ПРОБКИ РЕЗЬБОВЫЕ С НАСАДКАМИ С УКОРОЧЕННЫМ  
ПРОФИЛЕМ ДЛЯ ТРУБНОЙ ЦИЛИНДРИЧЕСКОЙ  
РЕЗЬБЫ ДИАМЕТРОМ от  $1\frac{3}{4}$ " до  $3\frac{3}{4}$ "

ГОСТ  
18926—73

Изменение № 1 ГОСТ 18926—73 Пробки резьбовые с насадками с укороченным профилем для трубной цилиндрической резьбы диаметром от 1  $\frac{3}{4}$ " до 3  $\frac{3}{4}$ ".  
Конструкция и основные размеры

Черт. 2

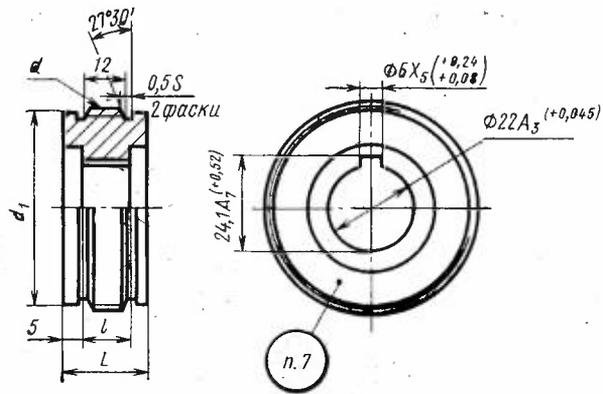
Пункт 3. Чертеж 2. Заменить обозначение полей допусков:  $X_5$  на B12,  $A_7$  на H14,  $A_3$  на H9;
